INIZIATI I LAVORI TRA STAZZONA e SAN BERNARDO. (geom. Santo Spavetti)

Tangenziale di Tirano tratto Stazzona/San Bernardo.

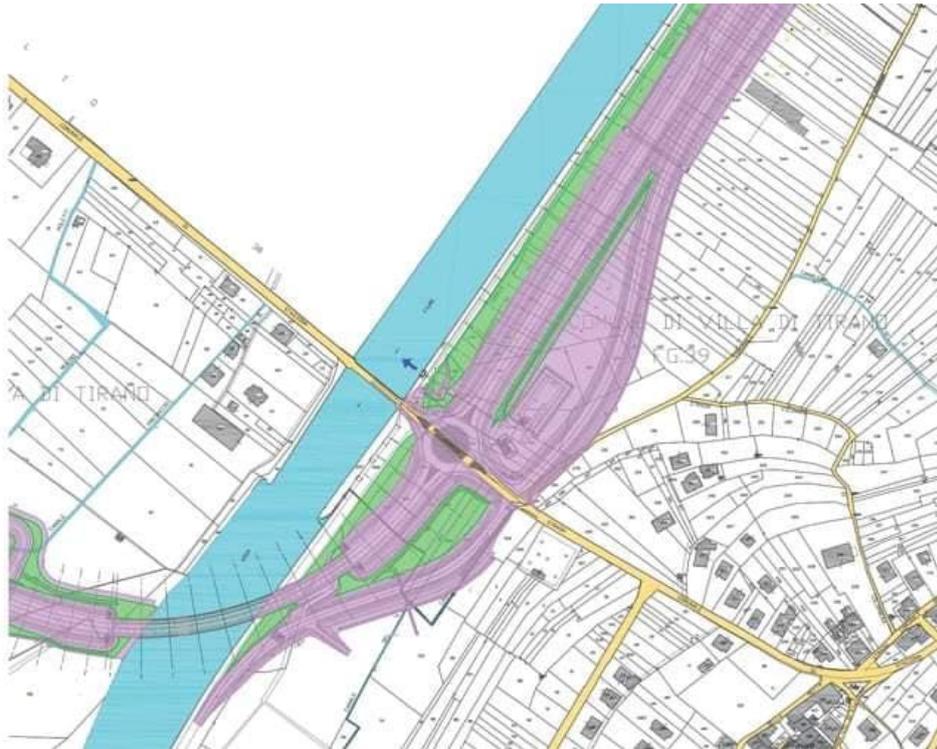
OCCUPAZIONE FASCIA A del PAI-aumento rischio esondazione.

PRO ITER inoltre relazionava: "Nell'ambito della progettazione, sono state indagate con particolare attenzione le problematiche idrogeologiche riguardanti un tratto del Fiume Adda e dell'affluente Poschiavino caratterizzati da un delicato assetto idrogeologico. La definizione delle nuove opere è stata quindi condotta in modo tale da non modificare l'assetto territoriale idrologico / idraulico, in particolare non alterando le funzioni delle aree di esondazione e di deflusso ma permettendo l'espansione della piena nelle aree previste." Ci sarebbe pertanto da riflettere sull'occupazione con rilevato di 28000 mq di area, in fascia A del PAI di fronte al Poschiavino.

Considerate le norme che prevedono "localizzazione all'interno della Fascia A o B è condizionata alla dimostrazione dell'assenza di alternative di localizzazione al di fuori delle fasce", le opere in fascia A, sono illegali e non sono ammesse, essendoci alternative (altra localizzazione-galleria o viadotto), l'occupazione di 28000 mq con rilevato viola la normativa quindi non e' a norma.

VIOLAZIONE DEL PIANO STRALCIO PER L'ASSETTO IDROGEOLOGICO (PAI); VIOLAZIONE DEL PRINCIPIO DI PRECAUZIONE; DIFETTO DI ISTRUTTORIA; ECCESSO DI POTERE PER MANCATA OTTEMPERANZA ALLE PRESCRIZIONI IMPOSTE NEL PROGETTO DEFINITIVO APPROVATO CON DELIBERA CIPE N. 29 DEL 21 MARZO 2018. VIOLAZIONE DEL PRINCIPIO DI PRECAUZIONE. Come evidenziato negli elaborati grafici del progetto definitivo e del progetto esecutivo, il tracciato della tangenziale di Tirano TRA la rotatoria in località Stazzona e la località "Ganda" e' previsto in rilevato. Tale rilevato, dell'altezza tra 5 e 8 metri, e' previsto tra le loc. SAN BERNARDO e GANDA in un ambito di fascia A del PAI, ossia nella Fascia di deflusso della piena (da intendersi come la porzione di alveo che è sede prevalente del deflusso della corrente in caso di piena, come da definizione contenuta nell'art. 28 delle Norme di Attuazione del PAI). Il punto 1.1 della "Direttiva contenente i criteri per la valutazione della compatibilità idraulica delle infrastrutture pubbliche e di interesse pubblico", costituente parte delle Direttive di Piano delle Norme di attuazione del PAI, chiarisce che "l'indicazione generale espressa dal PAI è (...) quella di una ridestituzione al fiume delle aree che gli sono proprie, in quanto sede dei fenomeni idrodinamici correlati ai diversi stati idrologici, e di una riduzione della vulnerabilità delle stesse aree, in rapporto agli insediamenti che sono presenti o che si devono realizzare in futuro. Nelle Fasce A e B è pertanto assolutamente prevalente la funzione idraulica, rispetto alla quale la migliore compatibilità è offerta dalle aree naturali (vegetazione spontanea arborea ed erbacea, superfici di acque lentiche, aree prive di copertura vegetale) e dalle aree agricole. In merito alle infrastrutture e alle opere pubbliche e di interesse pubblico, di conseguenza il PAI indirizza verso criteri generali di localizzazione che puntino ad inserire all'interno delle fasce unicamente quelle opere che, in ragione delle loro specifiche funzioni non possono essere collocate altrove (attraversamenti, opere di derivazione, ecc.). **Per tutte le altre tipologie di infrastrutture e opere pubbliche e di interesse pubblico la localizzazione all'interno della Fascia A o B è condizionata alla dimostrazione dell'assenza di alternative di localizzazione al di fuori delle fasce, della sicurezza e della funzionalità delle infrastrutture stesse e comunque alla garanzia che non sia pregiudicata la sicurezza delle persone per quelle a fruizione collettiva**" Dunque il PAI è chiaro nell'escludere che le infrastrutture ed opere pubbliche possano essere collocate in fascia A e ciò proprio in ragione dei rilevanti pericoli per la pubblica incolumità connessi alle eventuali piene del fiume. Nel progetto approvato, sia in quello definitivo che in quello esecutivo, non vi è alcuna traccia di motivazione, e neppure un minimo spunto argomentativo in merito alle ragioni che hanno indotto ANAS a localizzare l'opera in Fascia A, su rilevato che riduce la cassa di espansione, circa la supposta mancanza di alternative

percorribili, che viceversa sussistono (sede stradale collocata su viadotto, oppure spostamento a monte) e che sono state palesemente ignorate, ed ai rischi connessi alla realizzazione dell'opera così come approvata, oggi accentuati dai cambiamenti climatici. Violando il principio di precauzione.
